TRANS/WP.29/562

Groupe de travail de la construction des véhicules

PROJET DE SERIE 01 D'AMENDEMENTS AU REGLEMENT No 80
(Résistance des sièges et de leurs ancrages)

Figure 1

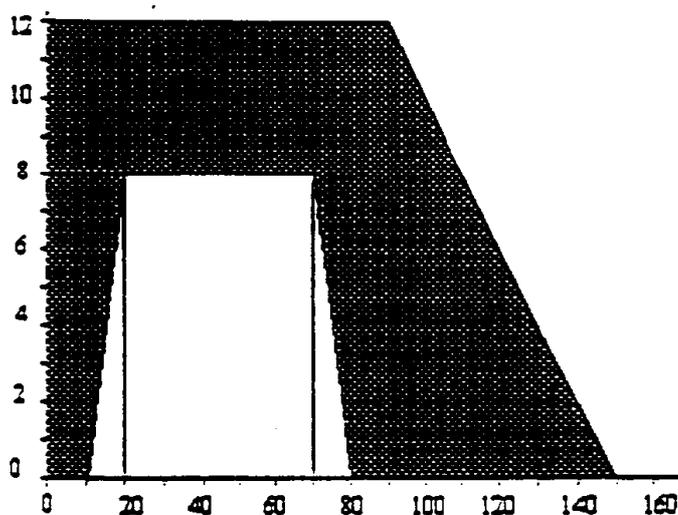
- 3.4.1 La vitesse d'impact du chariot est comprise entre 30 et 32 km/h.
- 3.4.2 La décélération du chariot pendant l'essai de choc doit être conforme aux indications données dans la figure 1 ci-après. Sauf pendant des durées représentant au total moins de 3 ms, la courbe de décélération du chariot doit demeurer à l'intérieur des limites indiquées à la figure 1.
- 3.4.3 En outre, la décélération moyenne doit être comprise entre 6,5 g et 8,5 g.

Figure 1

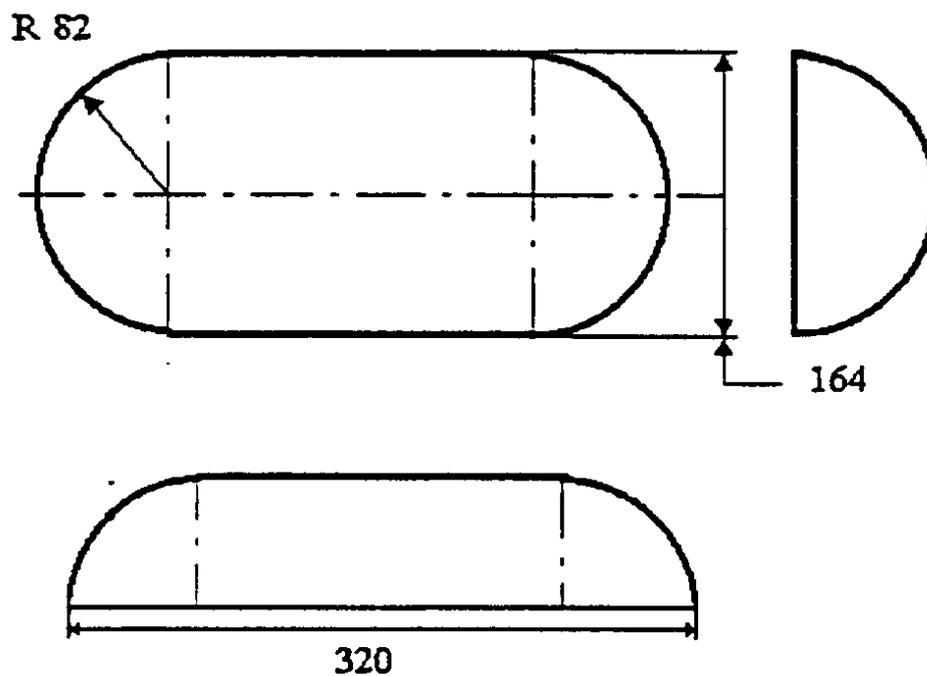
- 2. Essais statiques
 - 2.1 Appareil d'essai
 - 2.1.1 Il est constitué de surfaces cylindriques présentant un rayon de courbure égal à 82 ± 3 mm et une largeur :

- 2.1.1.1 Au moins égale à celle du dossier de chaque place assise du siège à l'essai pour la forme supérieure,
 - 2.1.1.2 Egale à $320 - 0/+10$ mm pour la forme inférieure telle qu'indiquée à la figure 1 du présent appendice.
